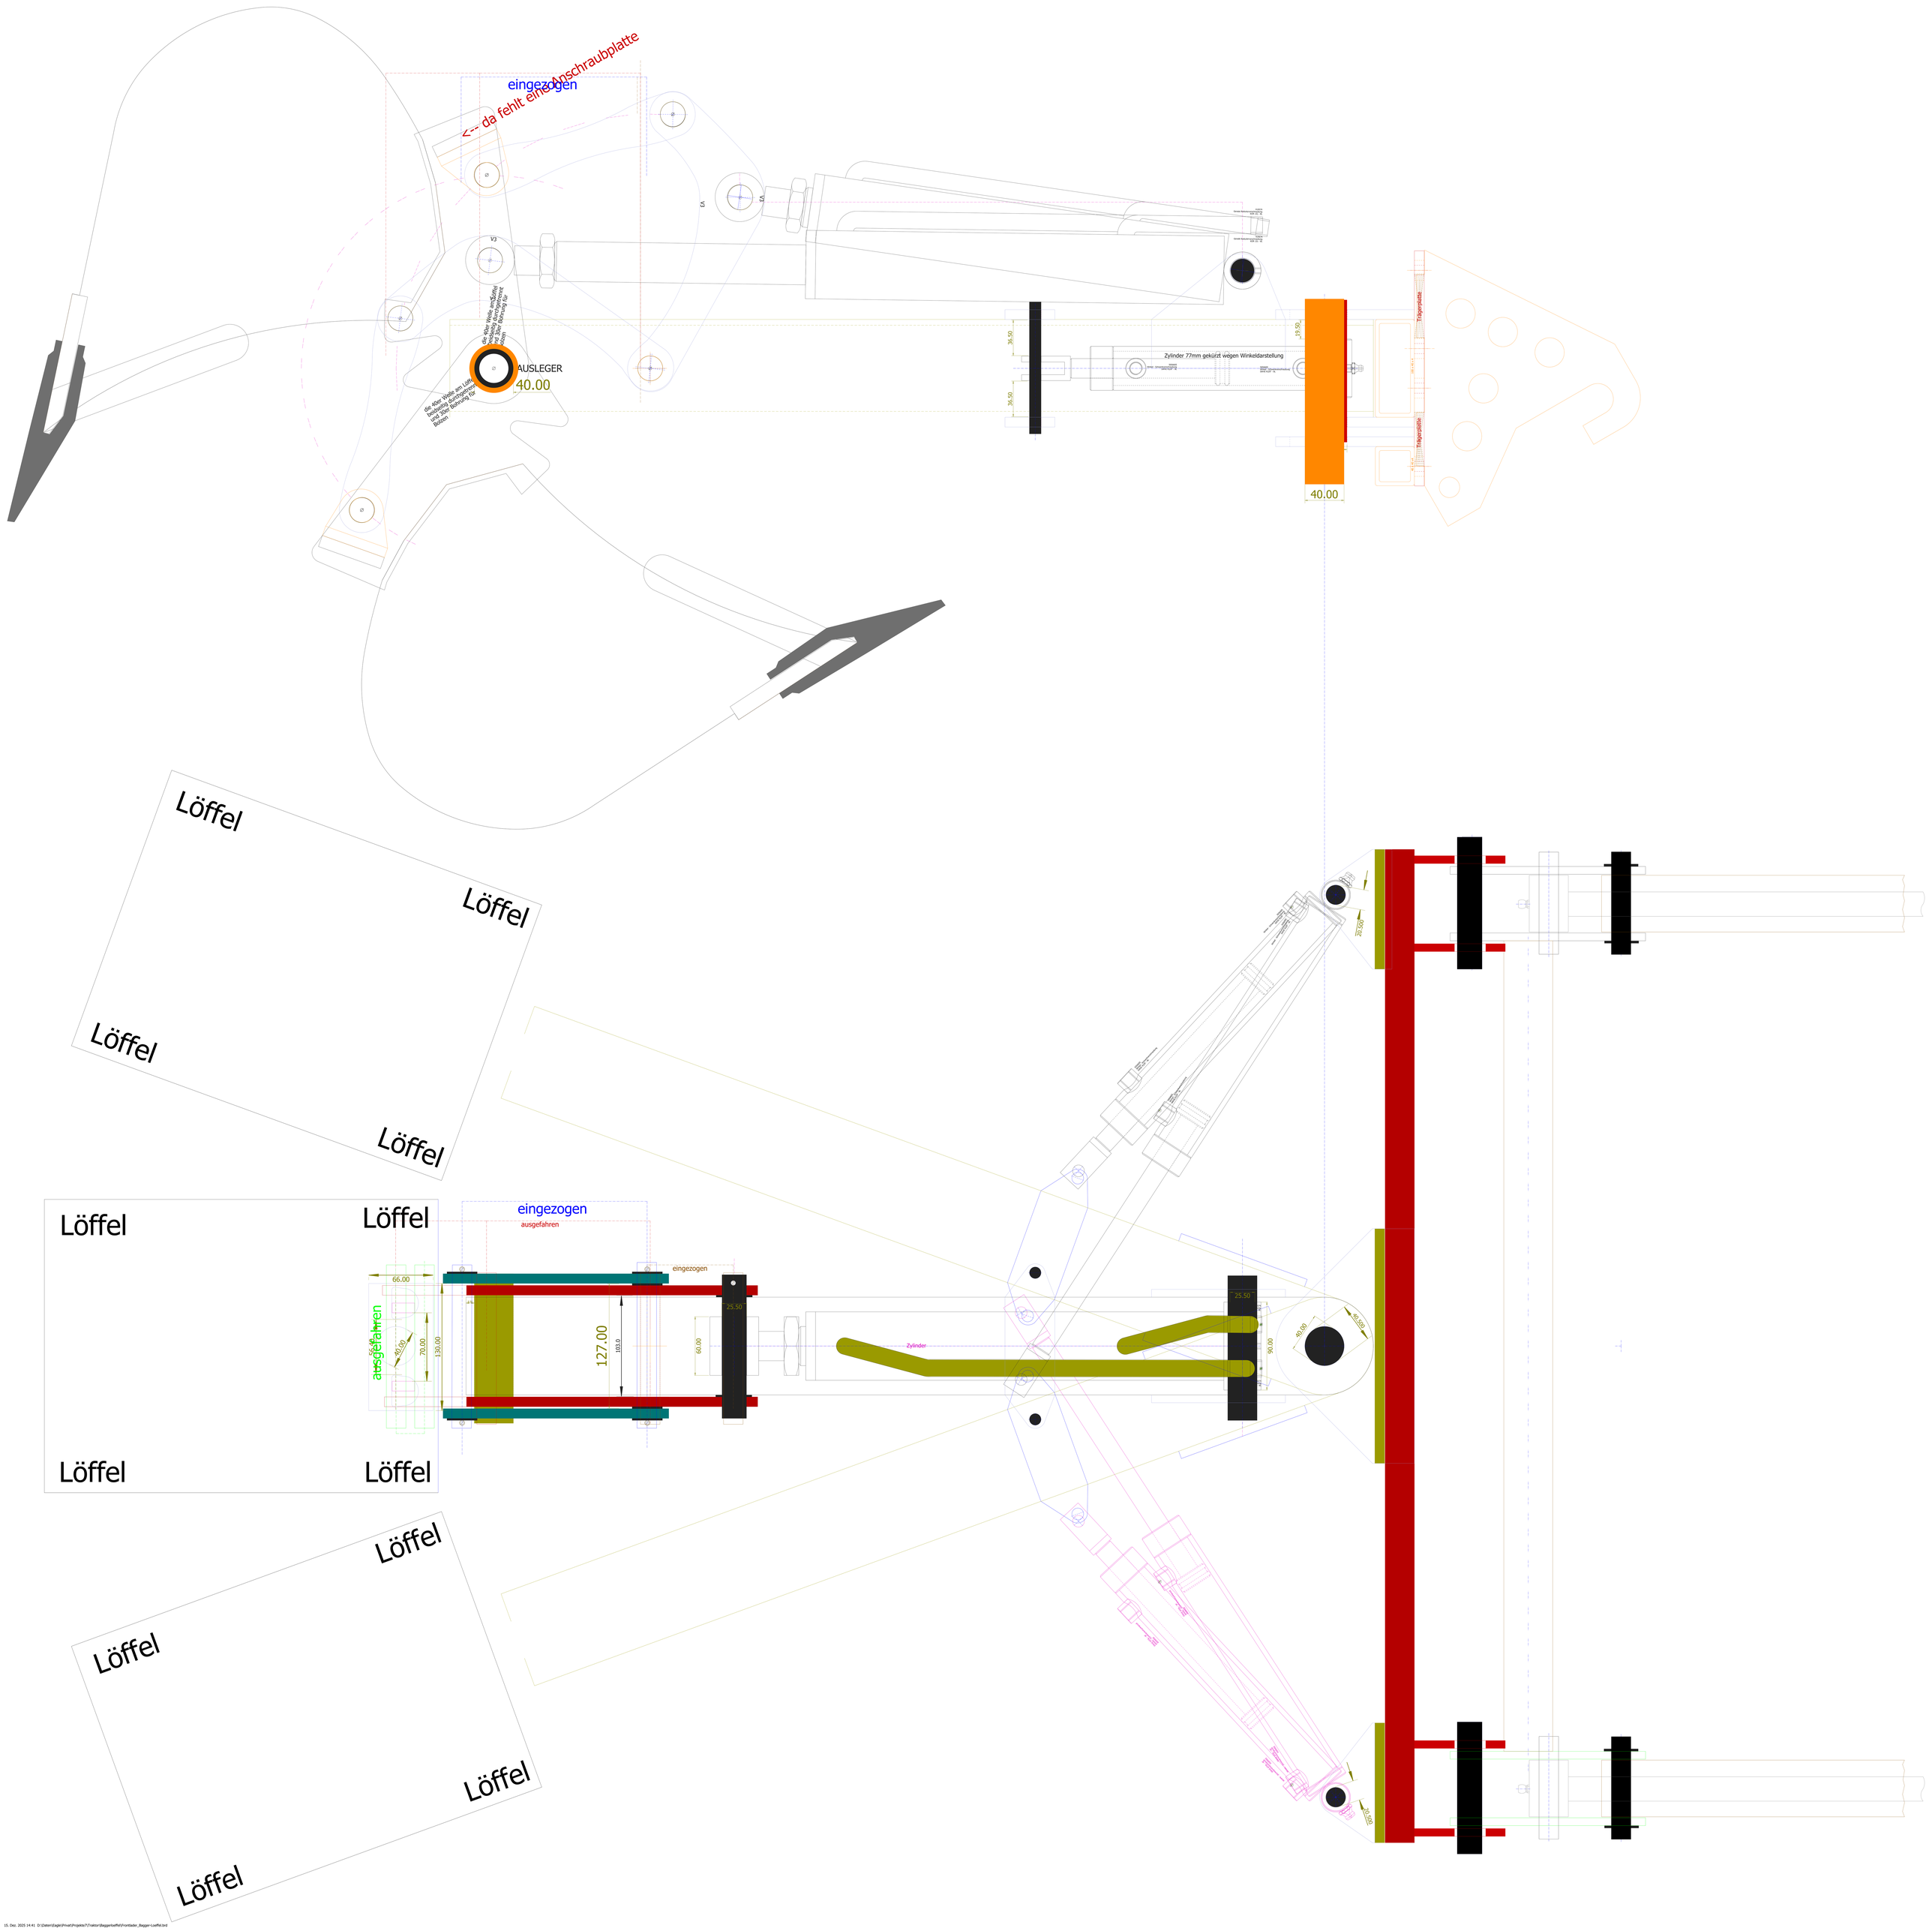
eingezogen
<-- da fehlt einzogen
Anschraubplatte
V1
V2
V3
die 40er Welle am Ausleger benötigt durchgehende 30er Bohrung für Bolzen
AUSLEGER
40.00
die 40er Welle am Löffel benötigt durchgehende 30er Bohrung für Bolzen
36.50
36.50
Zylinder 77mm gekürzt wegen Winkeldarstellung
19.50
Trägerplatte
Trägerplatte
40.00
Löffel
Löffel
Löffel
Löffel
Löffel
Löffel
eingezogen
ausgefahren
66.00
ausgefahren
eingezogen
40.00
70.00
130.00
127.00
103.0
60.00
25.50
Zylinder
25.50
90.00
40.00
20.500
20.500
Löffel
Löffel
Löffel
Löffel
